38. Änderung des
Flächennutzungsplanes
"St. Bernhard-Hospital Brake"

frühzeitige Beteiligung der Behörden und
sonstiger Träger öffentlicher Belange
(§ 4 (1) BauGB)

Abwägungsvorschläge

25.11.2024

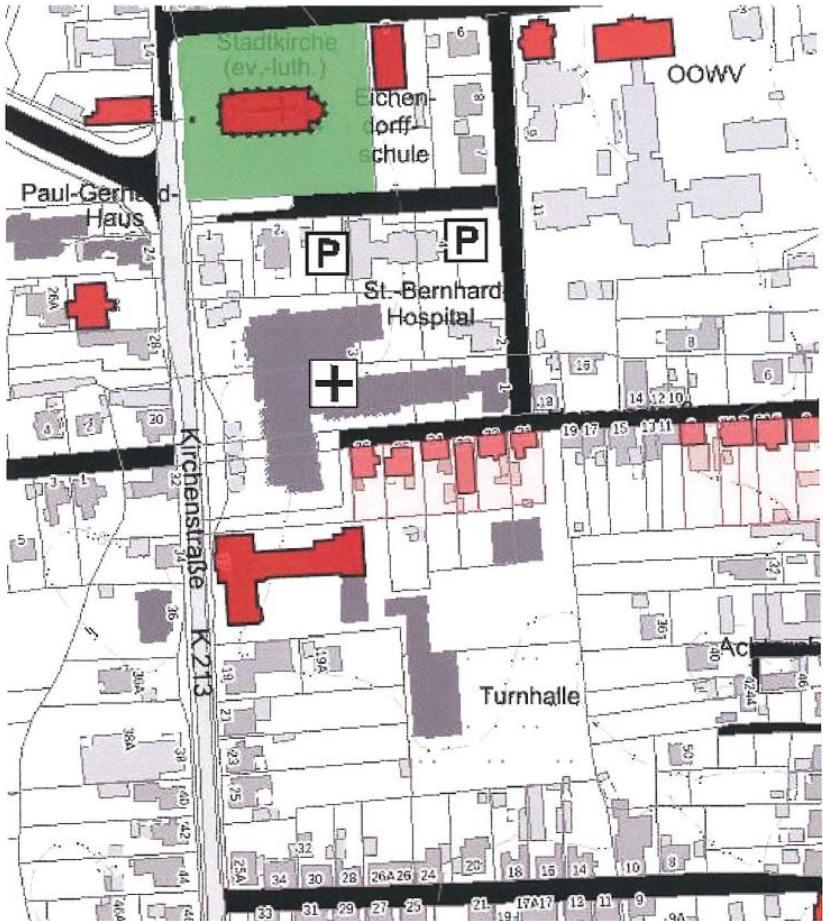
Anregungen	Abwägungsvorschläge
 <p>Adabweb-Foto vom 08.03.2022: Haasenstr. 23, Brake: Baudenkmal nach § 3 (3) NDSchG</p> <p><u>Haasenstraße 22: Wohnhaus nach § 3 Abs. 3 NDSchG aus geschichtlichen und städtebaulichen Gründen:</u> Giebelständiger eineinhalbgeschossiger Putzbau von fünf Achsen (im Giebelvier) mit Drempelunter Satteldach (Typus "Oldenburger Hundehütte"). Eingang mittig. Öffnungen segmentbogig. Giebel ausgezogen. Putzgliederung: Rahmungen der Öffnungen, Brüstungsfelder, Traufgesims, an der Giebelspitze und am Giebelfuß Aufbauten auf Konsolen. Baugleich mit Haasenstraße 24. Erbaut 1893.</p>

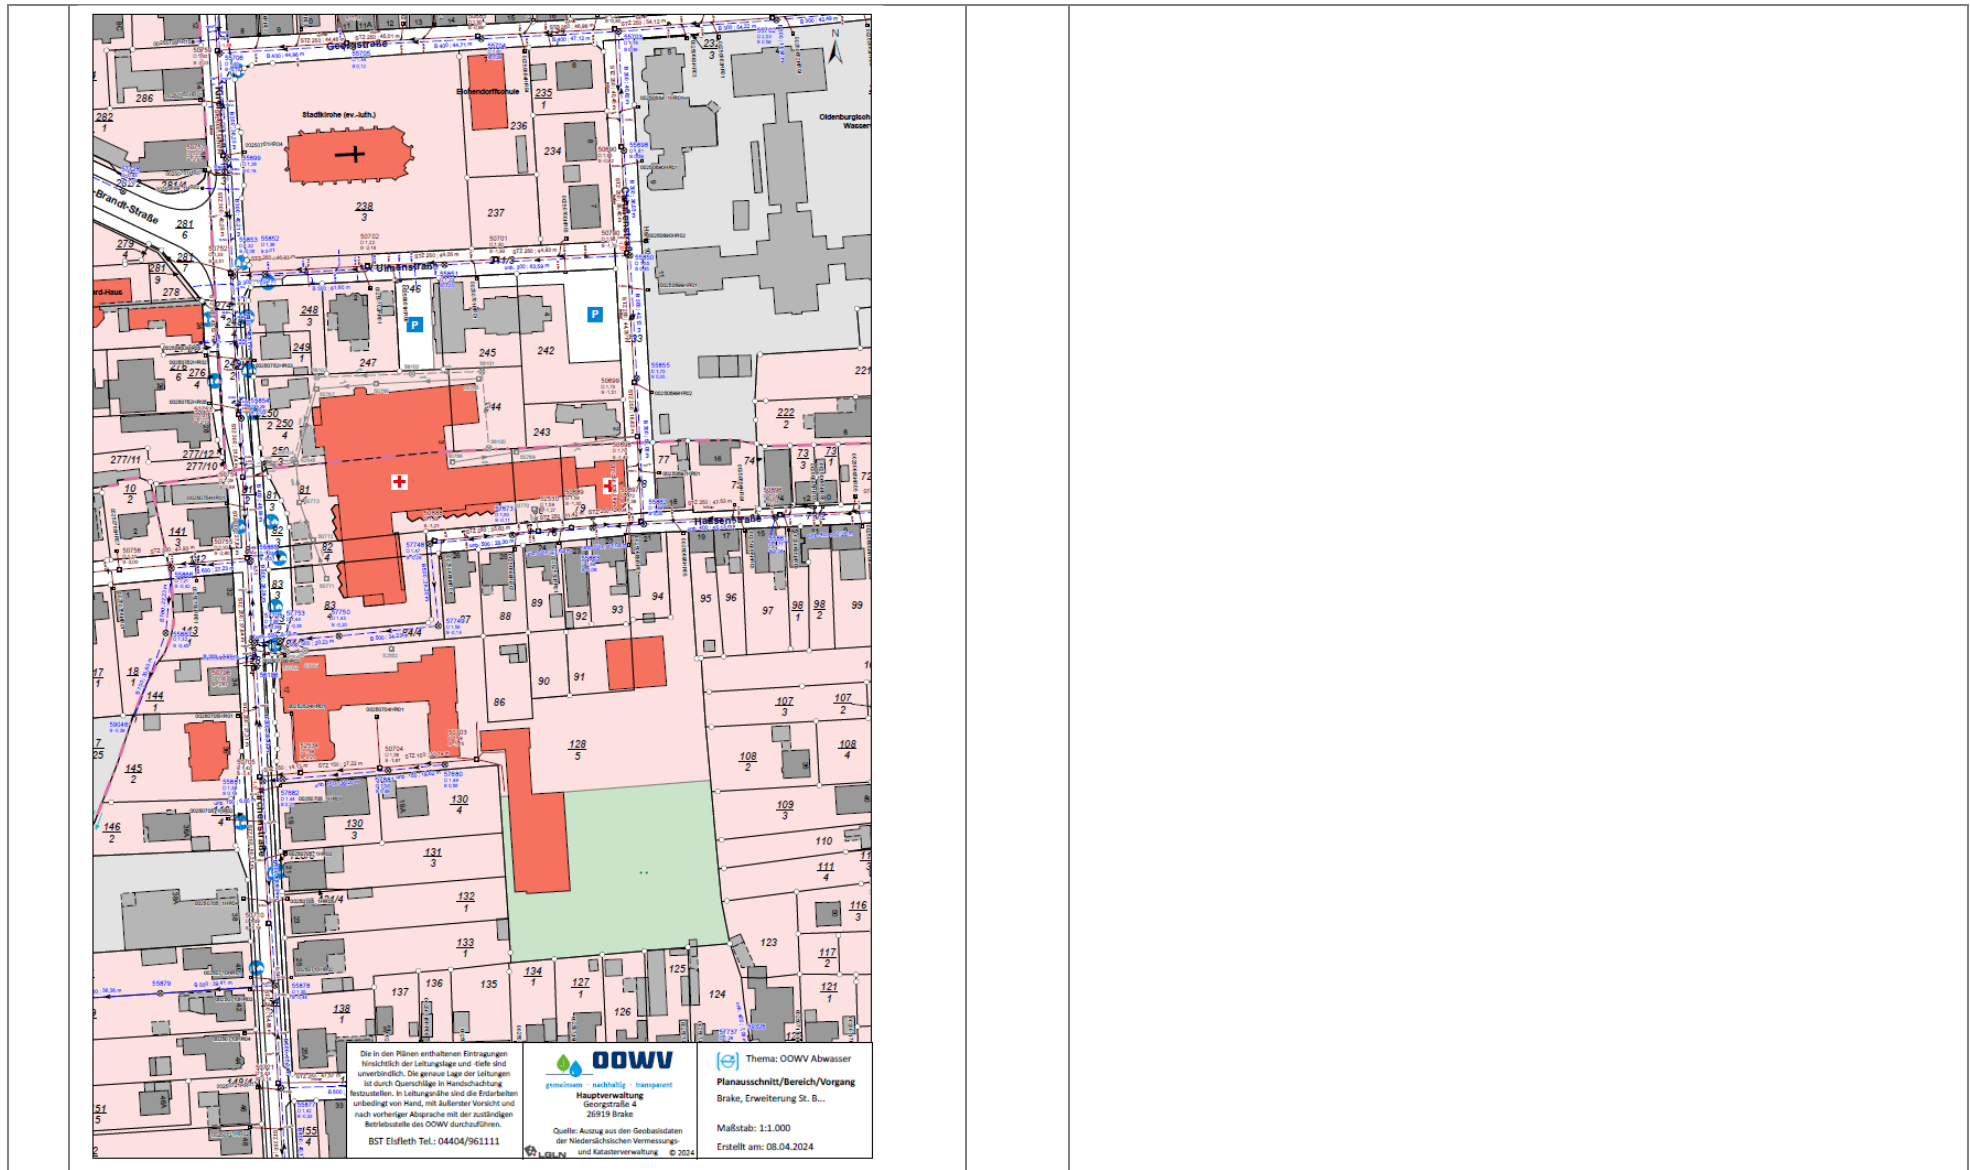
<p>OOWV Georgstraße 4 26919 Brake</p>		
<p>wir bedanken uns für die Übersendung der Unterlagen zum oben genannten Vorhaben und für die Beteiligung als Träger öffentlicher Belange. Nach Prüfung der Unterlagen nehmen wir wie folgt Stellung: Im Bereich des Plangebietes befinden sich Ver- und Entsorgungsleitungen des OOWV.</p>

<p>Wir bitten Sie sicherzustellen, dass die Leitungen weder mit einer geschlossenen Fahrbahndecke, außer in Kreuzungsbereichen, noch durch Hochbauten überbaut werden. Außerdem ist eine Überpflanzung der Leitungen oder anderweitige Störung oder Gefährdung in ihrer Funktion auszuschließen. Um für die Zukunft sicherzustellen, dass eine Überbauung der Leitungen nicht stattfinden kann, werden Sie gebeten, ggf. für die betroffenen Leitungen ein Geh-, Fahr- und Leitungsrecht einzutragen.</p> <p>Im weiteren Teil gliedert sich die Stellungnahme in den Punkten:</p> <ul style="list-style-type: none"> • Versorgungssicherheit • Entsorgungssicherheit • Indirekteinleitung <p>Diese müssen inhaltlich getrennt voneinander betrachtet werden.</p> <p>Versorgungssicherheit Die entstehenden Grundstücke im Plangebiet können an unser Trinkwasserversorgungsnetz angeschlossen werden. Die notwendigen Rohrverlegungsarbeiten und Grundstücksanschlüsse können nur auf der Grundlage der Allgemeinen Bedingungen für die Versorgung mit Wasser (AVBWasserV) des OOWV und unter Berücksichtigung des Begleitvertrages für die Stadt Brake durchgeführt werden. Bitte beachten Sie bzgl. der Mindestabstände zu Bauwerken und Fremdanlagen sowie die Anforderungen an Schutzstreifen das DVGW Arbeitsblatt W 400-1.</p> <p><u>Versorgungsdruck</u> Der Versorgungsdruck in unserem Trinkwassernetz in der Umgebung des Plangebietes wird auch in Spitzenlastsituationen als komfortabel beurteilt. Daher wurde auf eine detailliertere Betrachtung der Auswirkungen durch das neue Plangebiet für diese Stellungnahme verzichtet. Der Versorgungsdruck erfüllt die Mindestanforderungen gemäß Regelwerk DVGW W 400-1. Kunden mit einem hohen Trinkwasserbedarf haben frühzeitig die Versorgungsmöglichkeiten mit dem OOWV abzuklären. Zur Beurteilung durch den OOWV sind Auskünfte über den erwarteten monatlichen oder jährlichen Bedarf und den Spitzendurchfluss erforderlich.</p> <p><u>Löschwasserversorgung</u> Im Hinblick auf den der Stadt Brake obliegenden Brandschutz (Grundschutz, NBrandSchG §2) weisen wir ausdrücklich darauf hin, dass die</p>	<p>Der Hinweis ist in der Ausführungsplanung zu berücksichtigen.</p> <p>Die nebenstehenden Anregungen und Hinweise beziehen sich auf die Aufstellung des Bebauungsplanes Nr. 80 und werden in zugehöriger Abwägungstabelle behandelt.</p> <p>Der Hinweis wird zur Kenntnis genommen.</p> <p>Die nebenstehenden Hinweise können im Rahmen der Bauausführung berücksichtigt werden.</p> <p>Der Hinweis wird zur Kenntnis genommen und an den Klinikbetreiber weitergeleitet.</p> <p>Der Hinweis wird auf Genehmigungsebene berücksichtigt.</p>
